**CASE / FORD NEW HOLLAND - Serie 40 & 10**

**Art.-Nr. 3482 600 105**

**MF 330**

Abb. 1: 330 mm Einfach-Membranfederkupplung

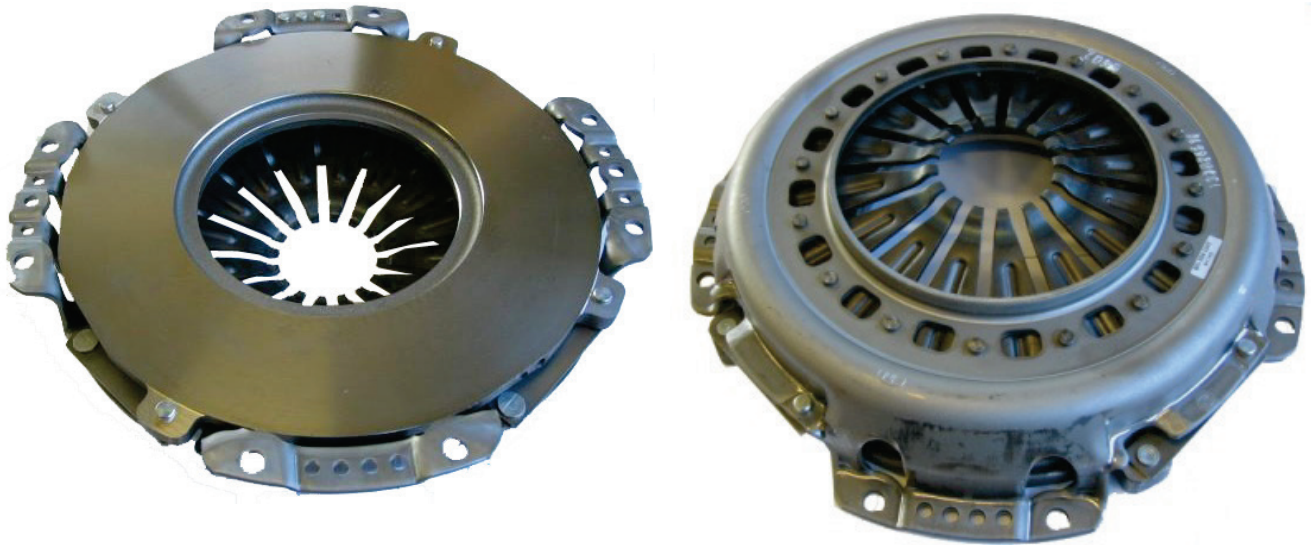
Wenn die 4 Hebel Schraubenfederkupplung durch eine SACHS Membranfederkupplung ersetzt wird, entfallen die Segmentbleche.

Die SACHS Membranfederkupplung darf nur mit einer SACHS Kupplungsscheibe verbaut werden (siehe Tabelle).
